## 核燃料物質使用変更許可申請書の一部補正について

核原料物質、核燃料物質及び原子炉の規制に関する法律第55条第1項の規定に基づき、令和3年9月24日付け令03原機（速材）005をもって申請した大洗研究所（南地区）の核燃料物質使用変更許可申請書を別紙のとおり一部補正いたします。

## 核燃料物質使用変更許可申請書の一部補正

図9 排気系統図

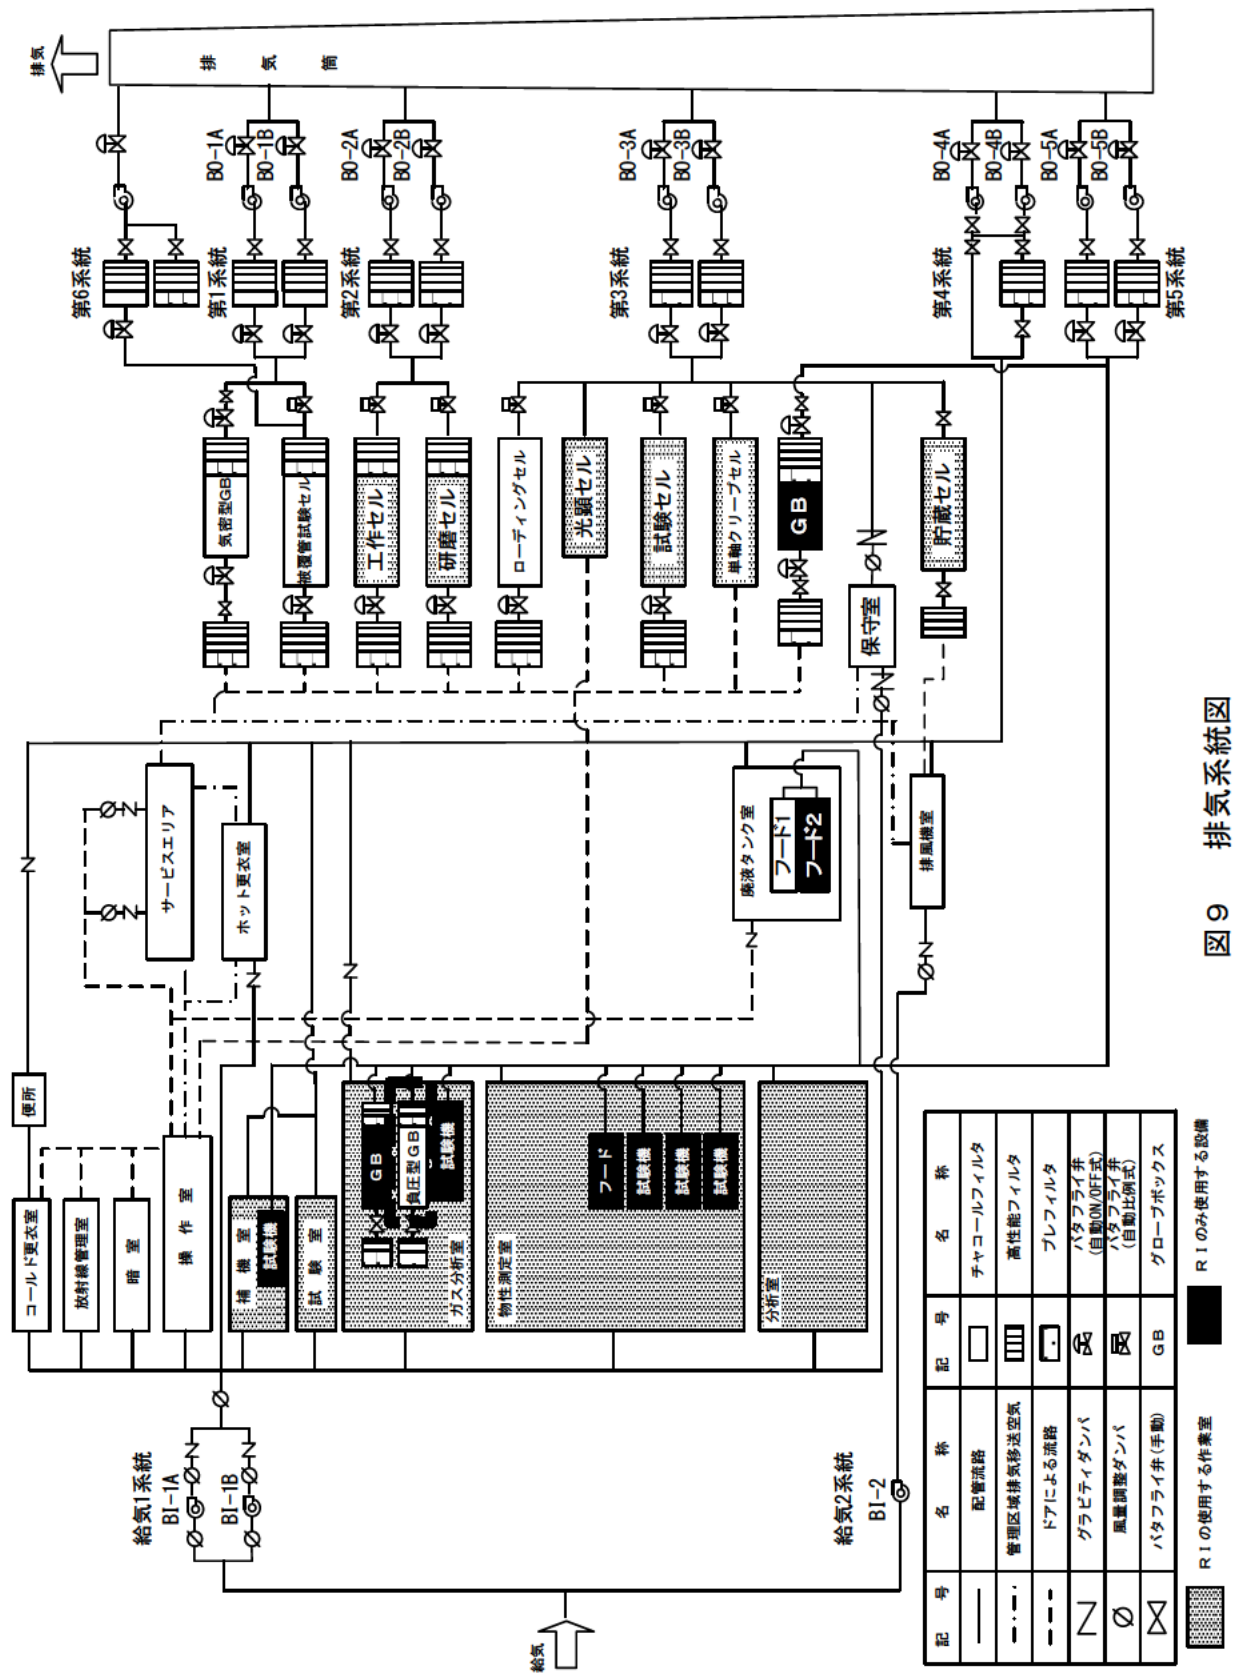
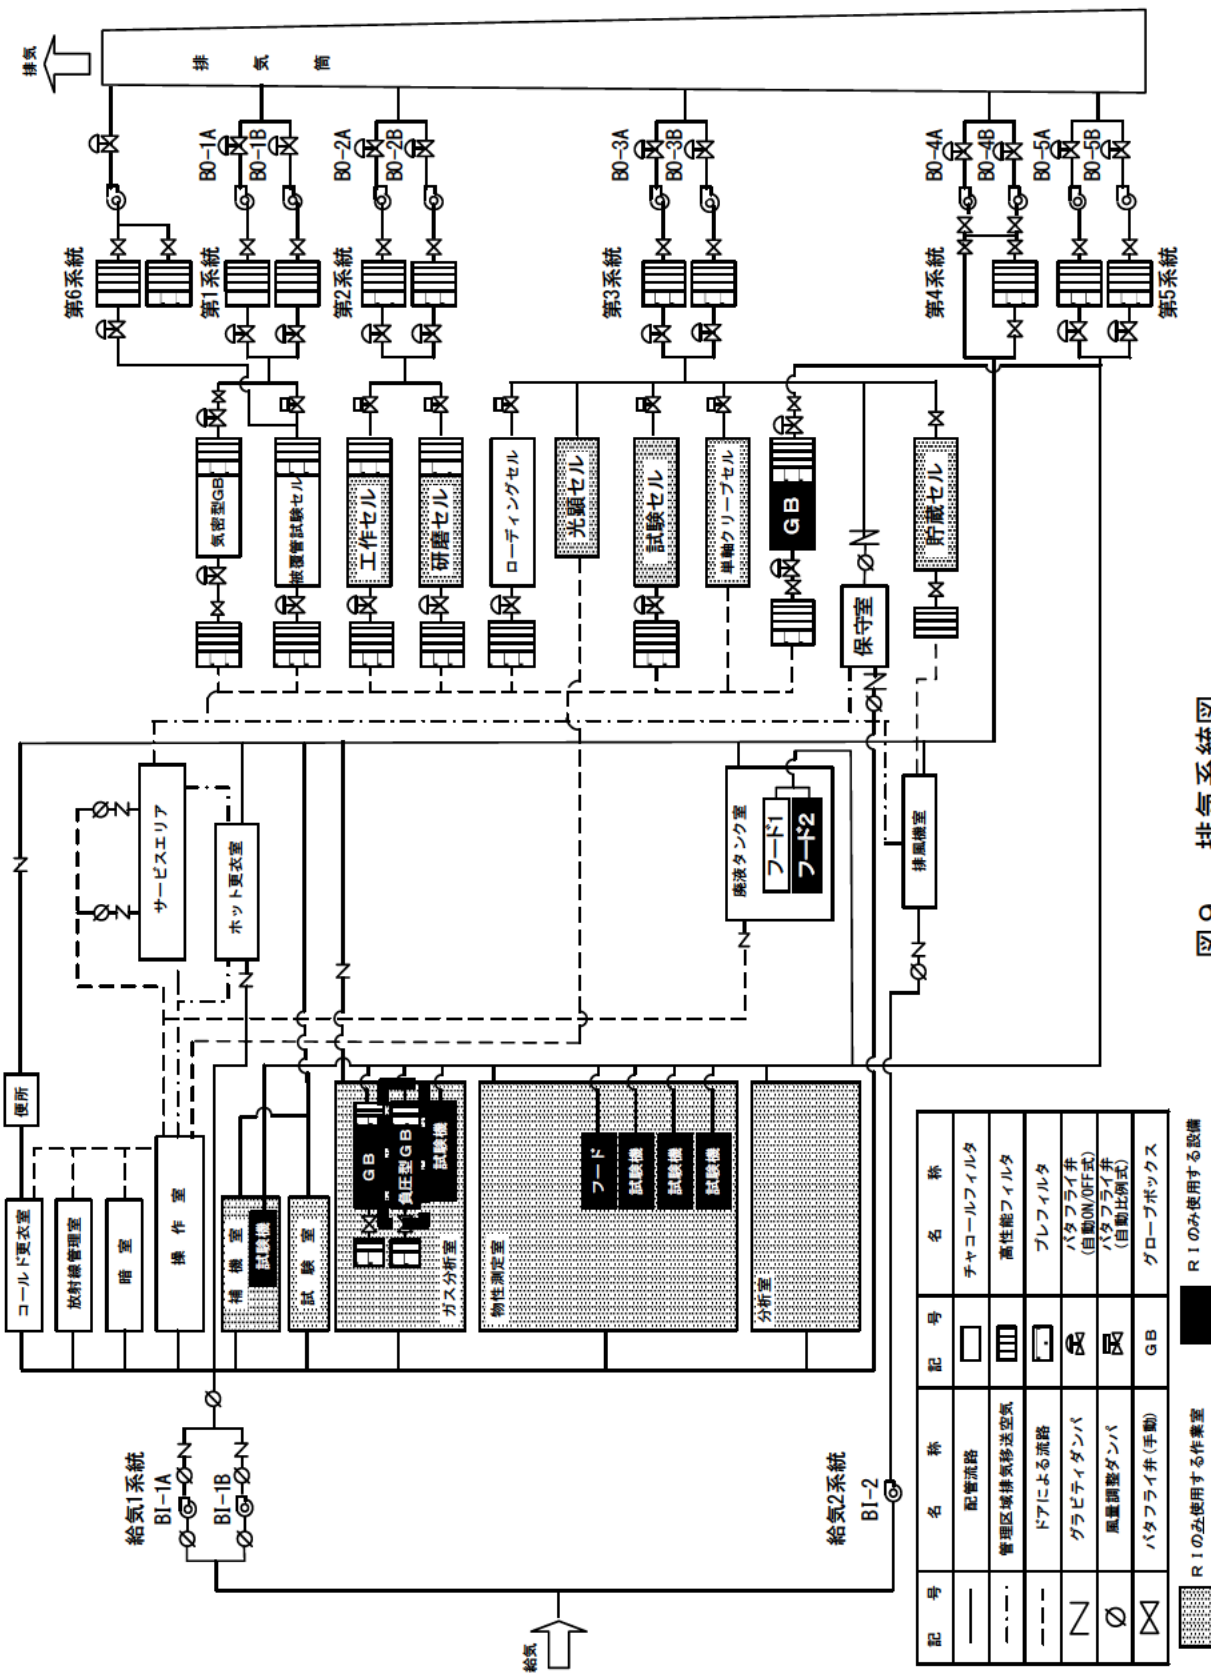
対象	補正前	補正後
	<p>オグラフィー装置、低倍率光学顕微鏡、走査型電子顕微鏡及びX線マイクロアナライザ)を維持管理設備へ変更するため、以下の変更を行う。</p> <p>①本文7-4項(使用施設の設備のうち、使用を終了した維持管理中の設備)を、維持管理設備(ラジオグラフィー装置、低倍率光学顕微鏡、走査型電子顕微鏡及びX線マイクロアナライザ)の機器名称等を記載した項目として、新たに追加する。</p> <p>②本文表2-1(場所別使用方法)から、ラジオグラフィー装置に係る記載を削除する。</p> <p>③本文表7-3(セル内の主要試験機器)から、ラジオグラフィー装置、低倍率光学顕微鏡、走査型電子顕微鏡及びX線マイクロアナライザに係る記載を削除する。</p> <p>(4) 照射材料試験施設(別添4)</p> <p>1) 核燃料物質等の使用が終了した設備(ガス分析室グローブボックス)について、以下の変更を行う。</p> <p>①本文7-3項(使用施設の設備)及び表7-4(グローブボックス等の概要)から、ガス分析室グローブボックスに係る記載について削除する。</p> <p>②本文表2-1(場所別使用方法)から、ガス分析室に係る記載を削除する。</p> <p>③本文図2(1階平面図)から、ガス分析室グローブボックスを削除する。</p> <p>④本文図5(放射線管理設備の配置(1階))及び図10(放射性廃液系統図)のガス分析室を、R Iのみ使用する作業室に変更する。</p> <p>⑤本文図9(排気系統図)のガス分析室グローブボックスを、R Iのみ使用する設備に</p>	<p>オグラフィー装置、低倍率光学顕微鏡、走査型電子顕微鏡及びX線マイクロアナライザ)を維持管理設備へ変更するため、以下の変更を行う。</p> <p>①本文7-4項(使用施設の設備のうち、使用を終了した維持管理中の設備)を、維持管理設備(ラジオグラフィー装置、低倍率光学顕微鏡、走査型電子顕微鏡及びX線マイクロアナライザ)の機器名称等を記載した項目として、新たに追加する。</p> <p>②本文表2-1(場所別使用方法)から、ラジオグラフィー装置に係る記載を削除する。</p> <p>③本文表7-3(セル内の主要試験機器)から、ラジオグラフィー装置、低倍率光学顕微鏡、走査型電子顕微鏡及びX線マイクロアナライザに係る記載を削除する。</p> <p>(4) 照射材料試験施設(別添4)</p> <p>1) 核燃料物質等の使用が終了した設備(ガス分析室の<u>負圧型</u>グローブボックス)について、以下の変更を行う。</p> <p>①本文7-3項(使用施設の設備)及び表7-4(グローブボックス等の概要)から、ガス分析室の<u>負圧型</u>グローブボックスに係る記載について削除する。<u>さらに、ガス分析室の負圧型グローブボックスの記載を削除し、R Iのみ使用することの妥当性について別添1として追加する。</u></p> <p>②本文表2-1(場所別使用方法)から、ガス分析室に係る記載を削除する。</p> <p>③本文図2(1階平面図)から、ガス分析室グローブボックスを削除する。</p> <p>④本文図5(放射線管理設備の配置(1階))及び図10(放射性廃液系統図)のガス分析室を、R Iのみ使用する作業室に変更する。</p> <p>⑤本文図9(排気系統図)のガス分析室グローブボックスを、R Iのみ使用する設備に</p>

図 10 放射性廃液系統図

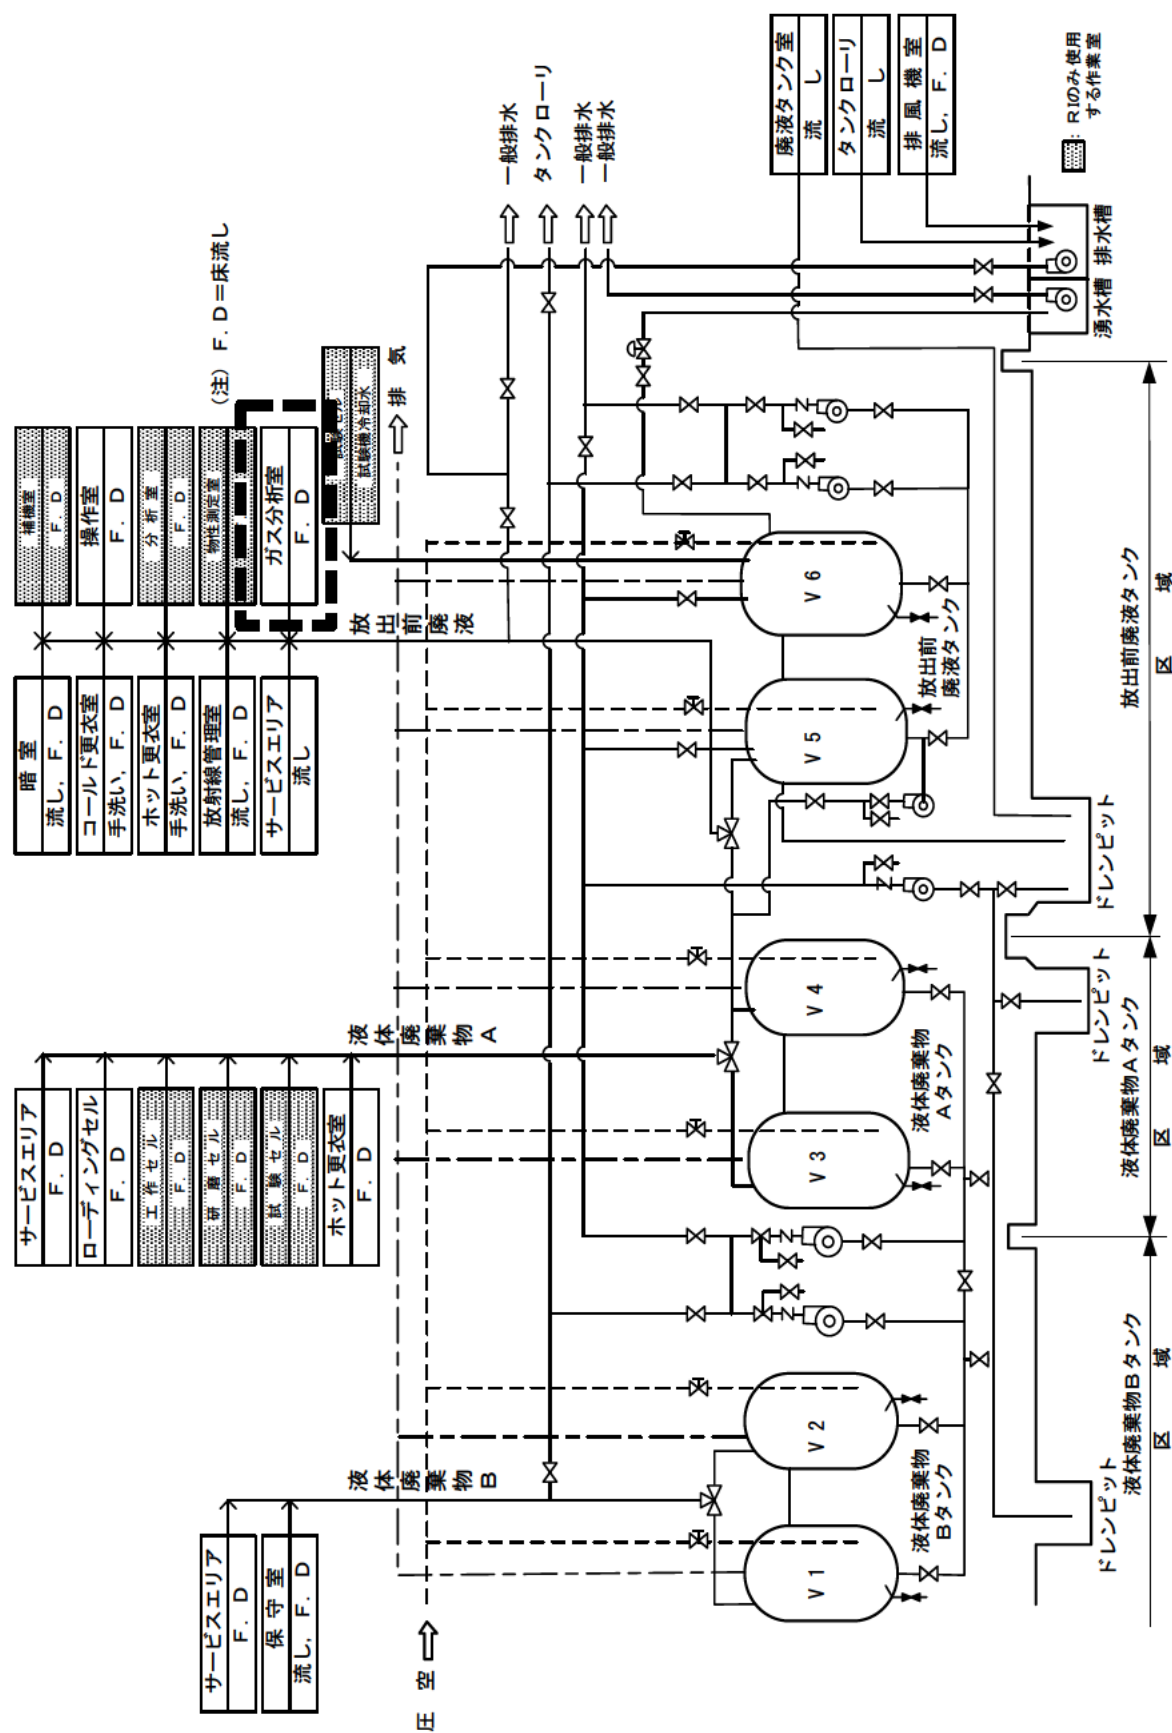
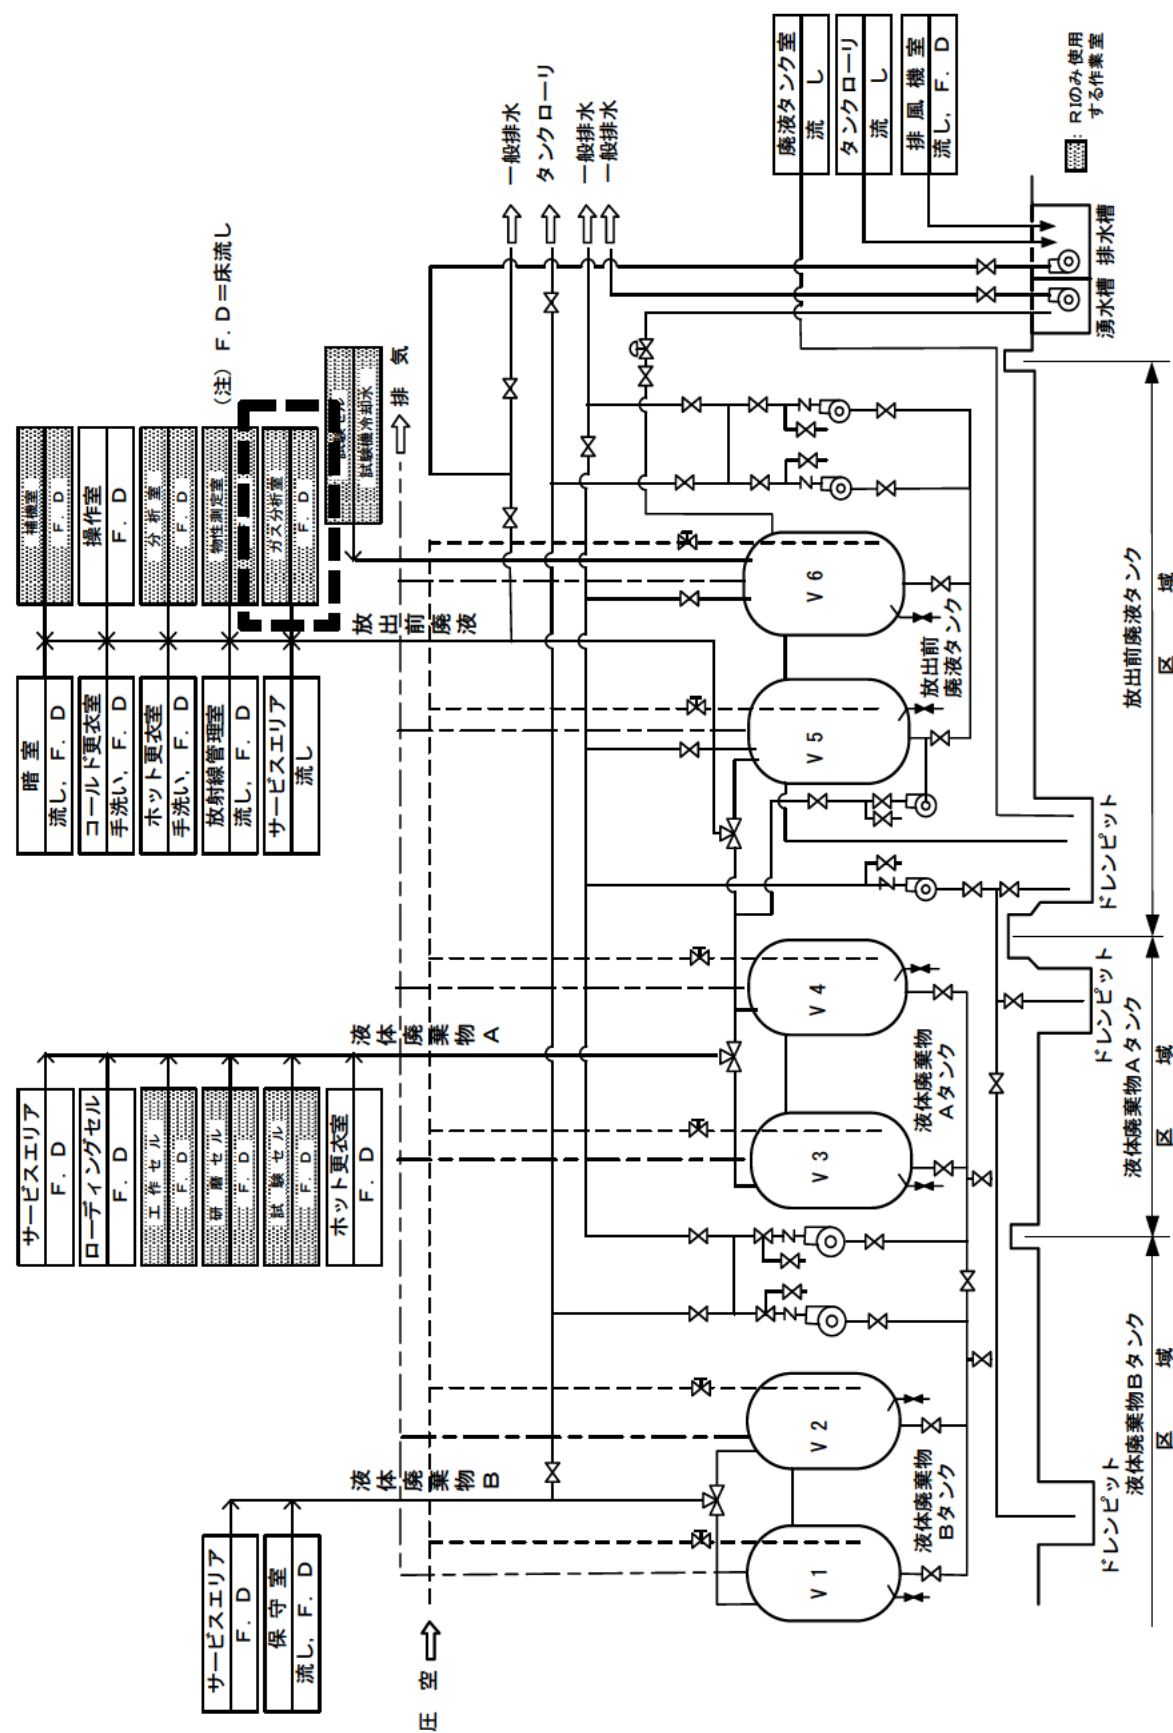
・グローブボックスの使用終了に伴う見直し
